ALCALDÍA MAYOR DE BOGOTÁ D.C. GOBIERNO SEGURIDAD Y CONVIVENCIA <small>Unidad de Prevención y Atención a Emergencias</small>	CONCEPTO TÉCNICO DE REVISIÓN DE ESTUDIOS DE RESPUESTA DE AMPLIFICACIÓN LOCAL DE ONDAS SÍSMICAS	Código:	GPR-FT-09
		Versión:	03
		Código Documental:

1.1	CONCEPTO TÉCNICO No. CT:	5936
1.2	ÁREA:	TÉCNICA Y DE GESTIÓN
1.3	COORDINACIÓN:	INVESTIGACIÓN Y DESARROLLO
1.4	REFERENCIA CRUZADA RADICADO FOPAE:	2010ER13025
1.5	RESPUESTA OFICIAL No. RO:	44275

2.1	SOLICITANTE:	JUAN REINALDO SUAREZ MEDINA CURADURÍA URBANA No. 1
2.2	PROYECTO:	CENTRO INTERNACIONAL DE COMERCIO POPULAR SAN VICTORINO
2.3	LOCALIDAD:	3 SANTA FE
2.4	UPZ:	93 LAS NIEVES
2.5	BARRIO O SECTOR CATASTRAL:	SANTA INES
2.6	DIRECCIÓN:	CALLE 9 No. 11-60
2.7	CHIP:	AAA0030RJEP
2.8	ÁREA DEL PREDIO APROXIMADA	18063 M2
2.9	FECHA DE EMISIÓN:	27 DE SEPTIEMBRE DE 2010
2.10	EJECUTOR DEL ESTUDIO:	JEOPROBE LTDA.

CT-5936 PROYECTO
"Centro Internacional del Comercio Popular
San Victorino" 2 rev

Figura 1. Localización del Proyecto “CENTRO INTERNACIONAL DEL COMERCIO POPULAR SAN VICTORINO”

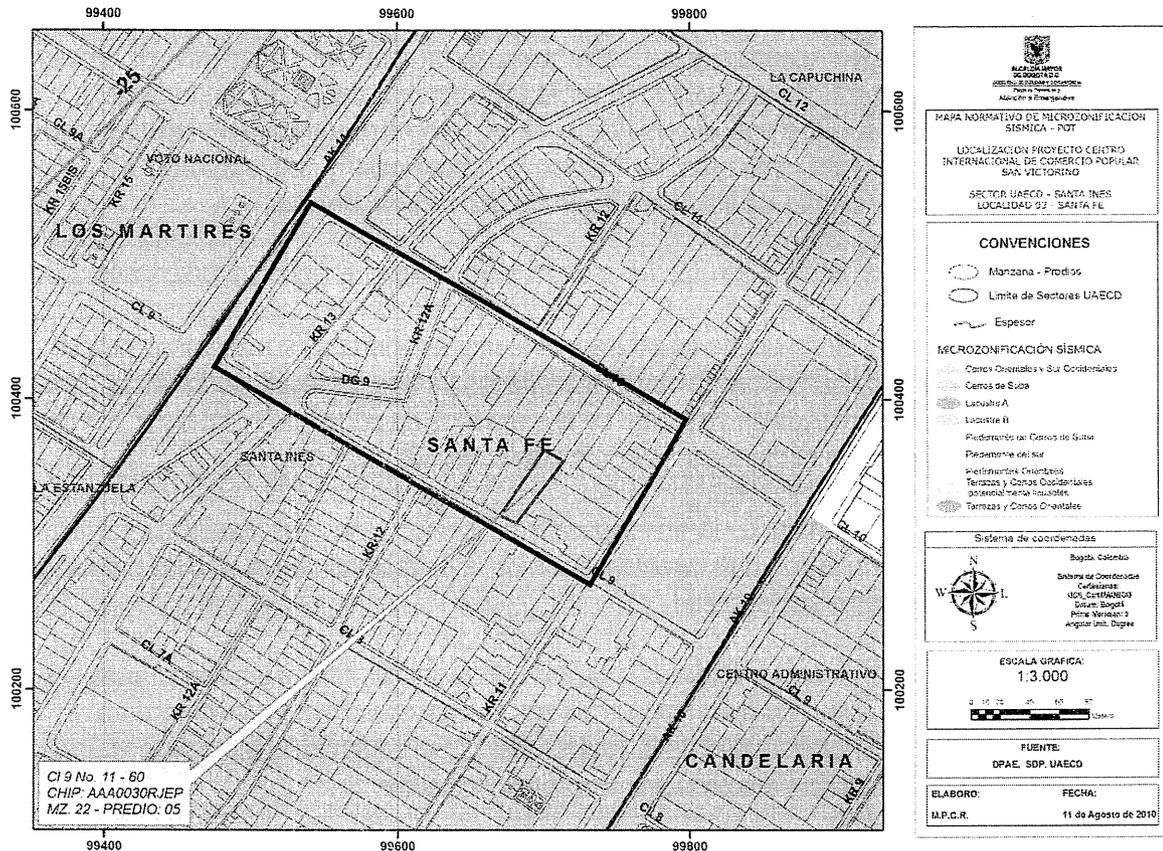
En los numerales 1.1 y 3.2 del informe, se indica que el sitio del proyecto se encuentra localizado en la franja de transición Zona 2 – Piedemonte y Zona 5 – Terrazas y Conos orientales según el Decreto 193 de 2006, lo cual es consistente con la localización presentada en la Figura 1 del presente concepto.

El estudio CUMPLE con este requerimiento.
